改善箇所説明図

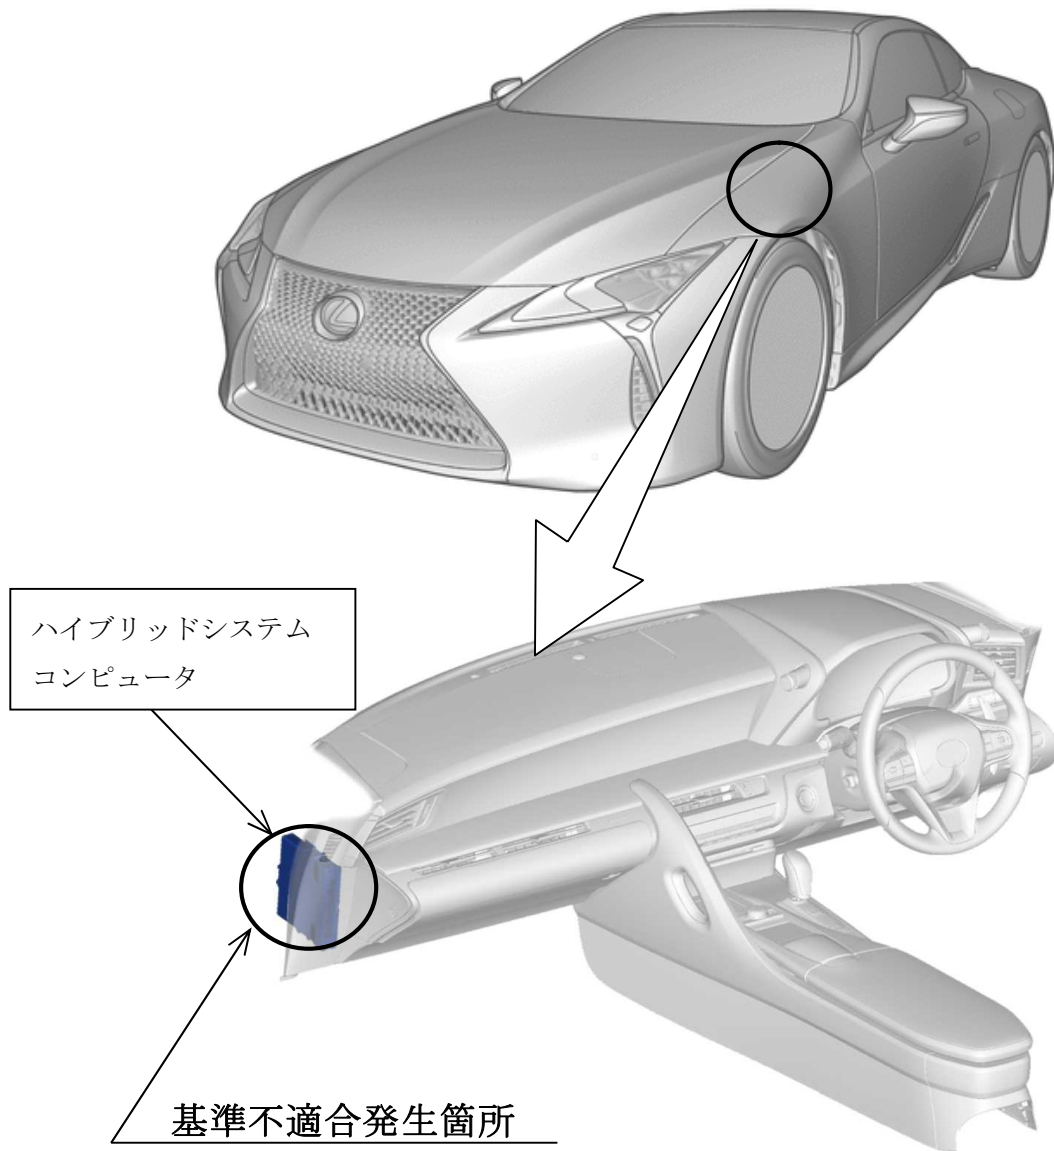
ハイブリッドシステムコンピュータにおいて、制御ソフトが不適切なため、高速走行中にアクセルペダルを大きく踏み込む操作をした際、コンピュータが規定時間内に変速処理を終了出来ないことがある。そのため、当該コンピュータが異常と判定して警告灯が点灯するとともにハイブリッドシステムが停止し、走行不能となるおそれがある。

全車両、ハイブリッドシステムコンピュータのソフトを対策仕様に修正する。
